DRINGENDE Sicherheitsmitteilung

Azurion 7 M20 mit FlexArm Stativ

Motorisierte Bewegung in Längsrichtung funktioniert unter Umständen nicht wie vorgesehen

August 2024

Abbildung 2. Überblick über die Elemente des FlexArm Stativs und Problemidentifizierung

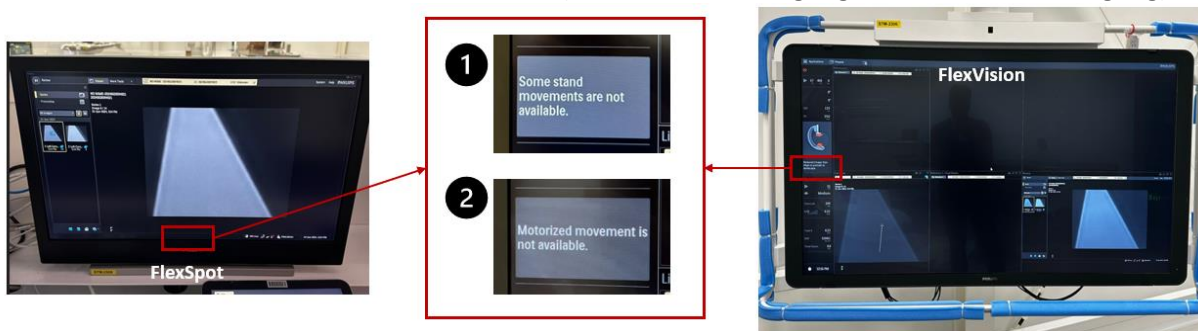
Philips hat festgestellt, dass die motorisierte Bewegung des FlexArm Stativs in Längsrichtung inkonsistent (ungleichmäßig) sein oder zu einem vollständigen Ausfall kommen kann. Dieses Problem wird durch das Austreten von Fett an den Lagern und/oder auf die Lager aufgetragenes Korrosionsschutzöl verursacht, wodurch es zu einer übermäßigen Schmierung der Deckenschiene und in der Folge zu einer Herabsetzung der Reibung zwischen den Schienen und dem Reibrad kommen kann (siehe Abbildung 2).

- d. Im Rahmen der vorbeugenden Wartung wird Philips die Schienen, das Reibrad und die Lager wie in der Aktualisierung des Handbuchs zur vorbeugenden Wartung in Anhang A beschrieben reinigen.

Philips wird die vorhandenen Längslager bei den betroffenen Azurion 7 M20 Systemen mit FlexArm Stativ kostenlos durch neu gestaltete Längslager ersetzen.
